SERVICE INFO – INA 0104

Kiristinpyörän muutos manuaalisesta puoliautomaattiseen

Autonvalmistajat:	Ford
Malli:	Transit
Valmistusvuosi:	12 mennessä 2000
Moottorit:	2.5 TD, 2.5 DI
Tuotenumero:	531 0504 10
OE Nrot:	1136426 1C1Q 6K254 AA

Kuva 1: 531 0504 10 – puoliautomaattinen kiristinpyörä

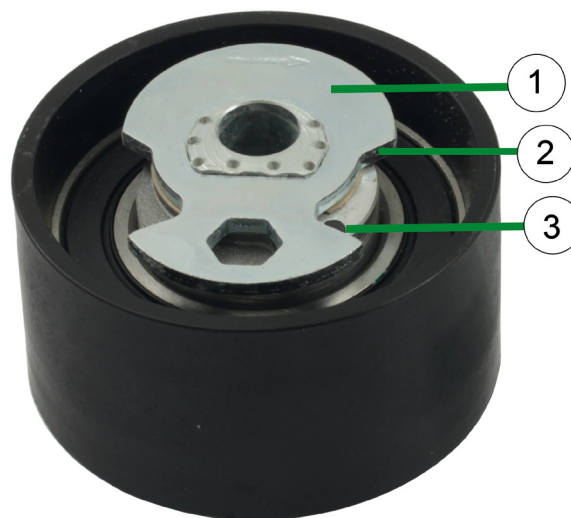
Edellä esitetyissä autoissa käytettiin jakopäässä tähän saakka manuaalista kiristinpyörää. Se on korvattu puoliautomaattisella kiristinpyörällä 531 0504 10 ja kuuluu sarjoihin KIT 530 014310 ja 530 0144 10.

Vanha ja uusi kiristinpyörä asennetaan samalla tavalla. Erona manuaalisesta kiristinpyörästä tehdään hammashihnan kiristys kuusiokoloavaimella.

Hammashihnan kiinnittämiseksi on kiristyslevyä (1) käännettävä kuusiokoloavaimella, kunnes kiristyslevyn reuna (2) peittää puolet aukosta (3).
